改善箇所説明図

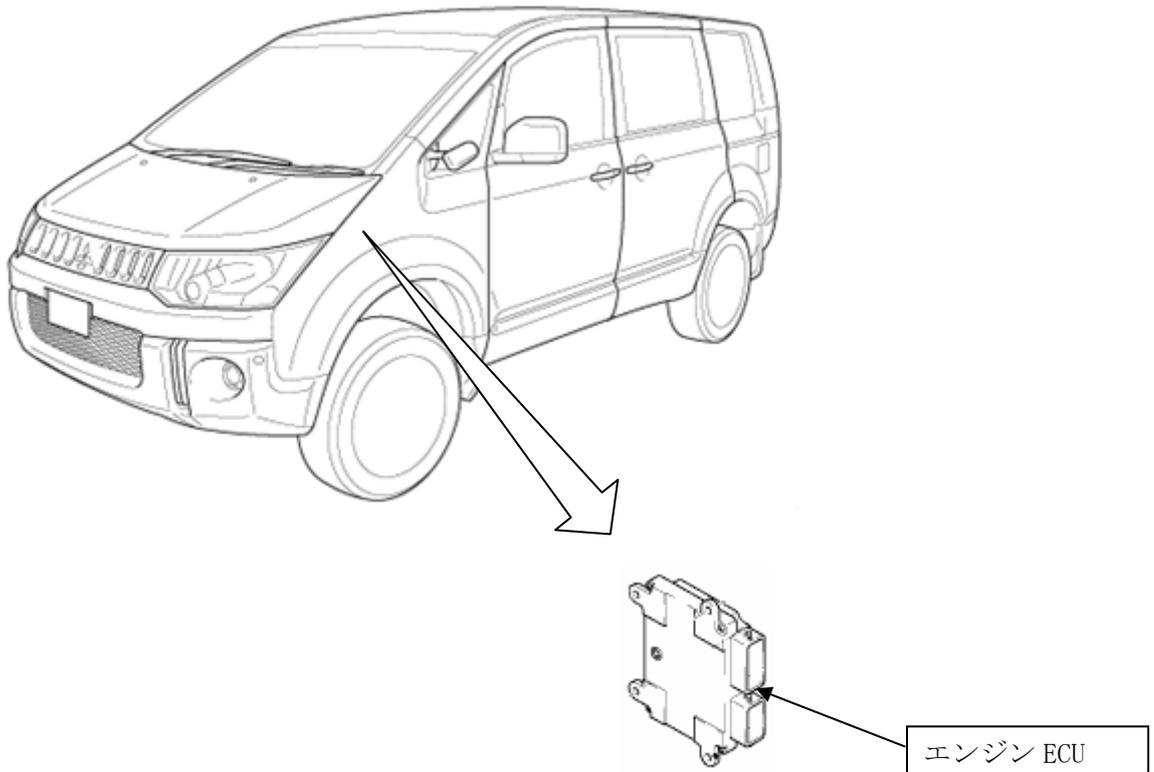
エンジンECUの制御プログラムにおいて、アイドリング時の空気量を補正する学習上限値の設定が不適切なため、カーボンがスロットルバルブに堆積した場合に、アイドリング時の空気量が不足するものがある。そのため、アイドリング回転付近でエンストに至るおそれがある。

全車両、エンジン ECU のプログラムを対策品に書き替える。

注：図中の 内は、プログラムを書き替える部品を示す。
